Van:
Verzonden: donderdag 2 december 2021 16:15
Aan:
CC:
Onderwerp: RE: Zaak: Z2021-Z004845 # Verzoek planaanpassing # aanvraag omgevingsvergunning Buitenveldertselaan 158 1081AB Amsterdam

Hierbij ontvangt u het aangepaste plan (gevels, doorsneden, plattegronden, fragmenten en details) naar aanleiding van het advies van het CRK van 17 november 2021.
Bijgaand ook toegevoegd de ontvangstbevestiging van de aanvulling op het omgevingsloket.

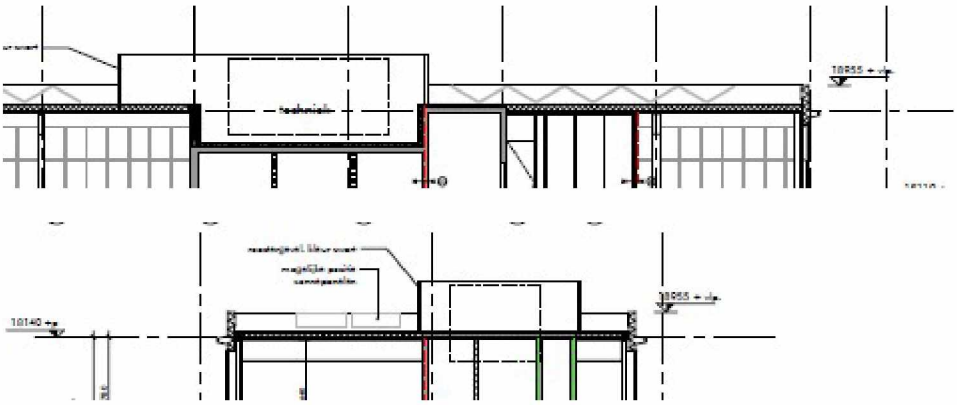
Het viel op dat bovenkant van een technische ruimte (deels ingezonken in het platte dak van de opbouw) niet met en peilmaat is gemaatvoerd

- Deze maat dient aangegeven te worden en aan het bestemmingsplan getoetst te worden ...e.d.
- Een geluidrapportage in relatie met er bedoelde installatievoorzieningen en een rooster omheen dient ook aangeleverd te worden
